## 改善箇所説明図

F800ST

F800S

シートを取り外した状態

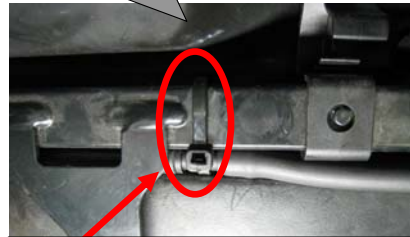
### 不具合内容

燃料タンク内圧調整用ゴム製ホースが固定されていないため、当該ホースがシートに挟まれ、潰れることがある。そのため、この状態で外気温が高くなると燃料タンクの内圧が上昇し、燃料タンクが膨張することにより、燃料タンク底部が後車輪と干渉し、最悪の場合、燃料タンクが破損し、燃料が漏れるおそれがある。

### 改善箇所

ホースをカットし、専用の合成樹脂製パイプをホース間へ挿入する

合成樹脂製パイプとフレーム間を結束バンドを用いて固定する。

処置後の結束バンド付近のホース上部へ白ペイントマーク(図示とおりに)

### 改善の内容

全車両、当該ホースが挟まれないよう固定する。
